令和4年1月

株式会社 **カメダデンキ**

## バーホルダーBHX用ボルト絶縁被覆仕様変更のご案内

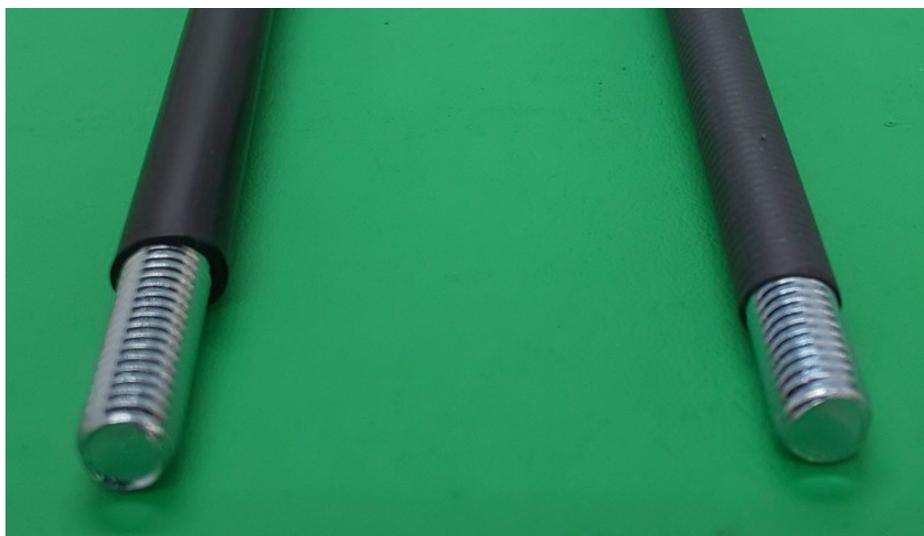
さて、ご愛用頂いておりますバーホルダー用絶縁ボルトにつきまして、難燃対応仕様への変更を行います。

- 対象品目 : バーホルダー用絶縁付属締付ボルト  
M6×100mm、M6×130mm、M6×180mm
- 変更内容 : 絶縁収縮チューブの素材変更  
ヒシチューブ I A (非難燃材) 品より  
スミチューブ B 2 (難燃材 グレード VW-1) に変更
- 品名、型番 : 変更に伴い品名、型番は下記赤字型番が追記されます。  
バーホルダー BHX-1□□**B** (3C表記は削除)  
BHX-2□□**N B**
- 実施時期 : 令和4年2月より 順次切り替え
- 変更前 : ヒシチューブ I A (RoHS10対応品) ➡ 変更後 : スミチューブ B 2 (RoHS10対応品)
